A tutti gli utenti dei seguenti sistemi: Cios VA30

Nome prodotto/Nome commerciale:	Cios Spin, Cios Alpha, Cios Flow	EU-SRN	DE-MF-000006122
		Data	Settembre 2023
UDI-DI:	04056869153506, 04056869153490, 04056869246628	ID azione correttiva	AX036/23/S

Informazioni di sicurezza per il cliente per azione correttiva di sicurezza locale

Oggetto: Adempimento dei nuovi requisiti delle norme DIN e IEC per i sistemi Cios VA30

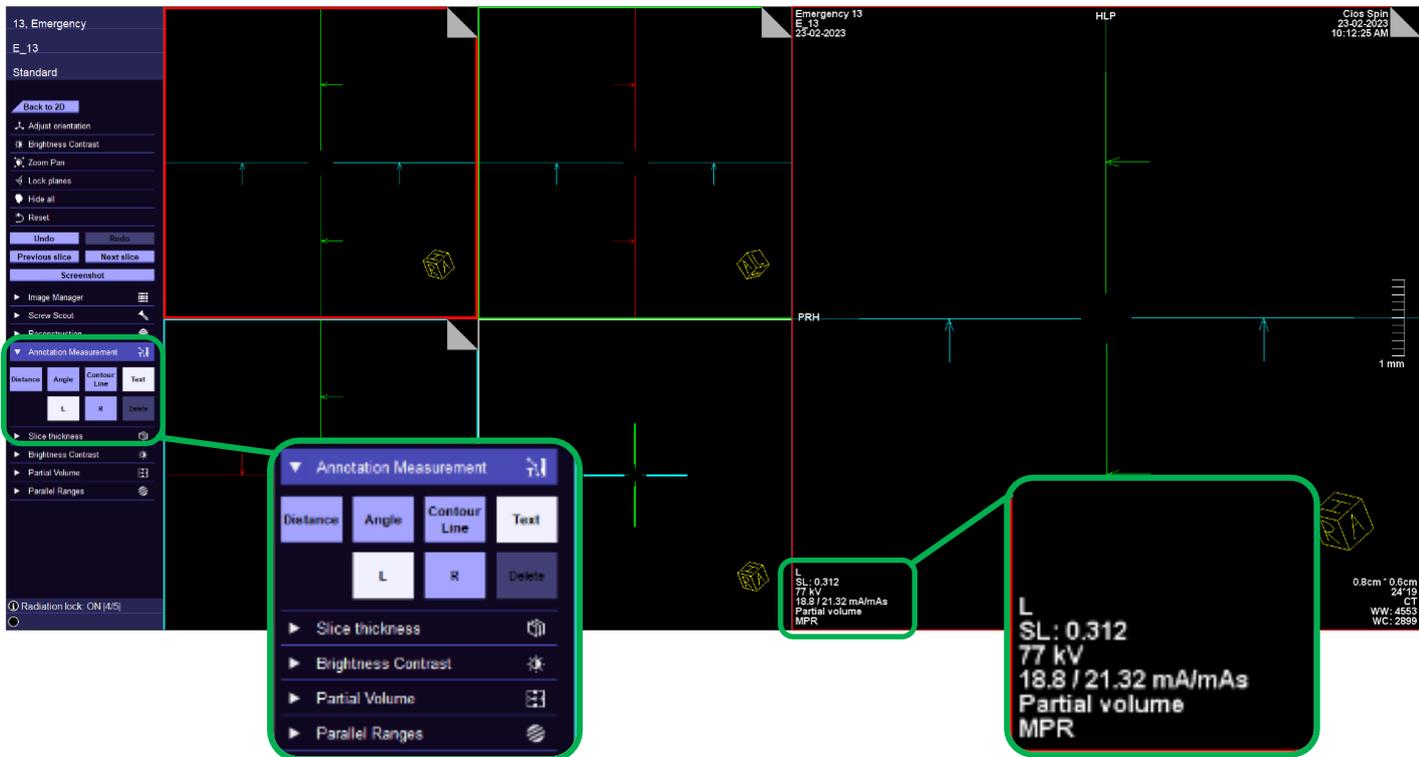
Con la versione software VA30K, l'interfaccia utente dei sistemi Cios VA30 verrà modificata per tenere conto delle attuali norme DIN 6862-3 e IEC 60601-2-54.

In modalità 3D e se le informazioni sull'orientamento del paziente rivestono importanza in una procedura, l'utente può predefinire l'orientamento del paziente "L/R" (sinistra/destra), per cui le informazioni sulla "lateralità" saranno salvate anche nell'immagine clinica (vedere la schermata dell'interfaccia utente qui sotto).

Nelle modalità radiografiche SUB, DR e DCM, oltre che in modalità 3D, la funzione di memorizzazione automatica è selezionata/attivata di default e non può essere disattivata dall'utente.
